Toelichting planwijzigingen 427 Herbestemming HAKA gebouw, Rotterdam
13 mei 2020

Onderstaande reactie is puntsgewijze beantwoording van de vragen van [REDACTED] in de mail van 23 april 2020 en zoals telefonisch doorgenomen op 1 mei jl. als toelichting op de planwijzigingen.

afb. 1: impressie dakopbouw Kantoor, 19 februari 2020.

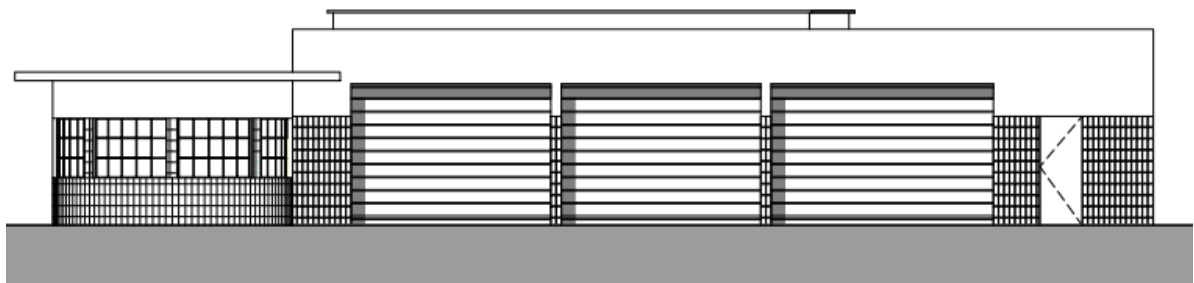
- Het klopt dat de impressies van het exterieur hetzelfde zijn. Van de planwijzigingen is feitelijk alleen de plafondrand van de dakopbouw Kantoor te zien. Ter volledigheid stuur ik het beeld mee wat gepresenteerd is aan de commissie W+M d.d. 19 februari 2020 waarom de aangepaste plafondrand is te zien. In deze presentatie is ook toegelicht dat het patroon op het glas is komen te vervallen, waardoor de opbouw nog transparanter wordt.

- P. 44. Het klopt dat het patroon op het glas van de dakopbouw is komen te vervallen, dit is gedaan om zo, samen het ranker maken van de dakranddetail, de opbouw transparanter te maken. Dit is ook zo toegelicht in de presentatie aan de commissie W+M van 2 oktober 2019.

afb. 6: aanzicht bijgebouw

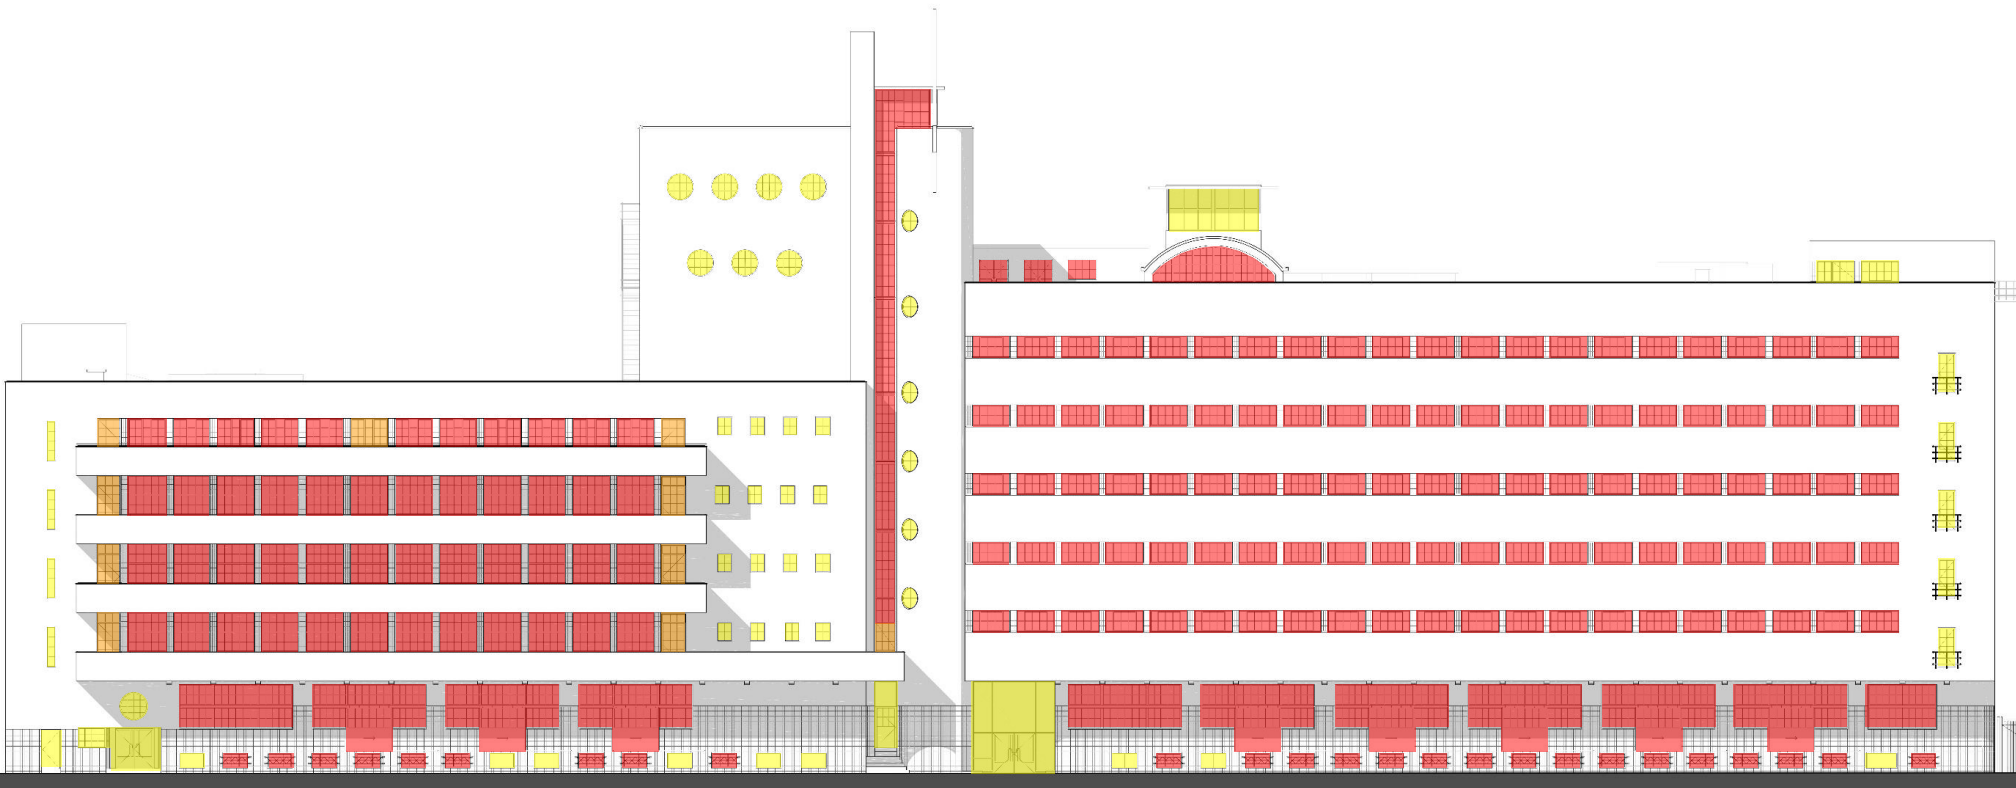
- P. 48 Er is aan de beelden van de installatieombouw niks veranderd t.o.v. 7 juni 2019.
- P.49 Bij de plattegrond staat per ongeluk nog de tekst “hergebruik bestaande kozijnen hoofdgebouw”. Het vorige voorstel, zoals gepresenteerd op 2 oktober 2019, was om deze dicht te zetten met vrijgekomen kozijnen van het hoofdgebouw met als alternatief een stalen hek. Nu we de kozijnen in het hoofdgebouw handhaven, vallen we terug op dit alternatief. De sparingen worden dichtgezet met horizontaal geplaatste stalen, vaste, zwarte panelen, zie afb 6. De horizontale belijning verwijst naar de oorspronkelijke garagedeuren.
